Gemeinde Ostbevern – 54. FNP-Änderung „Energiepark Hülshede“

Übersicht über die Stellungnahmen und Abwägungsvorschläge

Prüfung der von den Behörden und sonstigen Trägern öffentlicher Belange gemäß § 4(1) BauGB vorgebrachten Stellungnahmen und der von der Öffentlichkeit gemäß § 3(1) BauGB vorgebrachten Anregungen

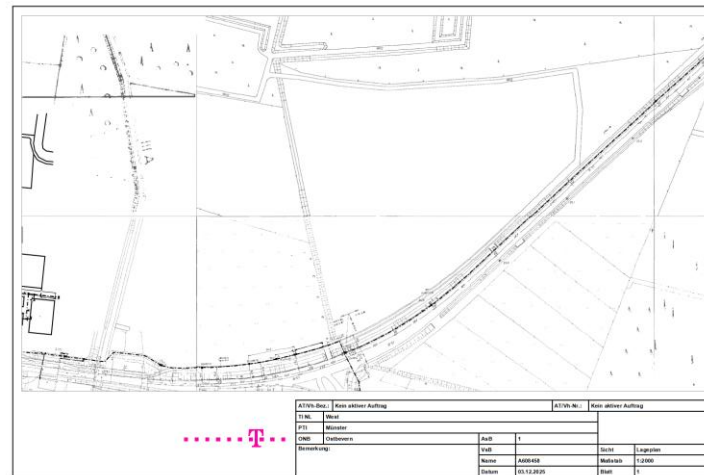
| 6 | <p>Bezirksregierung Münster, Dezernat 54 12.12.2025</p> | <p>Mit Schreiben vom 03.12.2025 haben Sie um fachliche Stellungnahme zu dem oben angegebenen Verfahren gebeten.</p> <p>Das Dezernat 54 - Wasserwirtschaft - der Bezirksregierung Münster hat zu dem Verfahren keine Anmerkungen.</p> <p>Bitte beachten Sie jedoch, dass für bestimmte wasserwirtschaftliche Belange (z. B. im Hinblick auf sonstige Gewässer oder Niederschlagswasserbeseitigung) auch eine Zuständigkeit der Unteren Wasserbehörde gegeben sein kann und diese daher stets gesondert zu beteiligen ist.</p> <p>Des Weiteren verweisen wir auf die Rundverfügung der Bezirksregierung Münster vom 23.10.2025. Diese ist hier einsehbar: https://www.bezreg-muenster.de/system/files/media/document/file/54_rundverfuegung_br_ms_23_10_2025.pdf</p> | <p>Die Hinweise werden zur Kenntnis genommen.</p> <p>Die Stellungnahme wird zur Kenntnis genommen.</p> <p>Die Fachbehörden des Kreises Warendorf wurden im Rahmen der frühzeitigen Beteiligung über die vorliegende Planung informiert.</p> <p>Die Hinweise der Rundverfügung der Bezirksregierung Münster vom 23.10.2025 wurden im Zuge der Planaufstellung berücksichtigt. Eine frühzeitige Einbindung der zuständigen Fachbereiche des Kreises Warendorf ist erfolgt. Das Plangebiet liegt nicht innerhalb eines festgesetzten, ermittelten oder vorläufig gesicherten Überschwemmungsgebiets.</p> <p>Das im Plangebiet anfallende Niederschlagswasser kann, mit Ausnahme der Bereiche mit Fundamenten für die Windenergieanlage bzw. den technischen Nebenanlagen der PV-Freiflächenanlage, auch weiterhin vor Ort versickern. Es wird darauf hingewiesen, dass das hier zukünftig entwickelte Extensivgrünland – je nach Dauer und Menge des Niederschlags sowie der Vorfeuchte des Bodens – eine ca. 25 % bis 300 % höhere Infiltrationsrate als Ackerland hat.</p> |

| | | | <p>Gemäß der <i>Starkregenhinweiskarte NRW</i> kann es in Bezug auf die vorliegende Planung in den Randbereichen der beiden Geltungsbereiche sowie im Umfeld des Entwässerungsgrabens im SO-PV1 bei einem <i>seltenen Starkregenereignis</i> zu Überflutungen kommen. Diese überfluteten Bereiche dehnen sich bei einem <i>extremen Starkregenereignis</i> auf größere Teilbereiche der beiden Geltungsbereiche aus. Die Verschärfung einer solchen Situation durch die vorliegende Planung wird aufgrund der bereits oben erläuterten Anlage von Extensivgrünland nicht erwartet.</p> <p>Der Kreis Warendorf – Untere Wasserbehörde, Wasserwirtschaft und Gewässer – hat mit Schreiben 23.12.2025 keine Bedenken gegen die Aufstellung des Bebauungsplans geäußert. Somit geht die Gemeinde Ostbevern davon aus, dass die Erschließung des Plangebiets hinsichtlich der Entwässerung gesichert ist und § 55 WHG und § 44 LWG NRW entspricht.</p> |

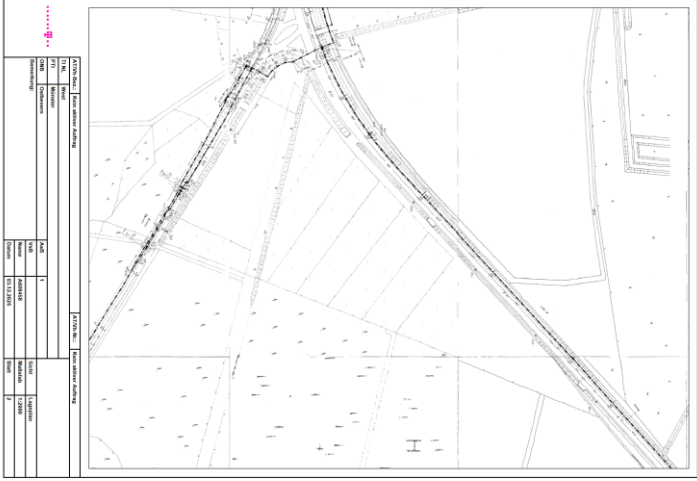
| 7 | Deutsche Telekom Technik GmbH: West PTI 15 08.12.2025 | <p>Die Telekom Deutschland GmbH (nachfolgend Telekom genannt) – als Netzeigentümerin und Nutzungsberechtigte i. S. v. § 125 Abs. 1 TKG - hat die Deutsche Telekom Technik GmbH beauftragt und bevollmächtigt, alle Rechte und Pflichten der Wegesicherung wahrzunehmen sowie alle Planverfahren Dritter entgegenzunehmen und dementsprechend die erforderlichen Stellungnahmen abzugeben. Zu der o. g. Planung nehmen wir wie folgt Stellung:</p> <p>Gegen die vorgelegte 54. Änderung des Flächennutzungsplans der Gemeinde Ostbevern bestehen keine Einwände.</p> <p>Die Telekom weist darauf hin, dass in unmittelbarer Nähe von geplanten Windenergieanlagen Telekommunikationslinien der Telekom verlaufen können, die bei eventuell auftretenden atmosphärischen Entladungen besonders gefährdet sind. Bei der</p> | <p>Die Stellungnahme wird zur Kenntnis genommen. Der Vorhabenträger wird über die Hinweise der Deutsche Telekom Technik GmbH informiert.</p> |

Feststellung der Standorte sollte deshalb ein Abstand von mindestens 15 m zwischen den Erdungsanlagen der geplanten Windenergieanlage und den Telekommunikationslinien der Telekom berücksichtigt werden.
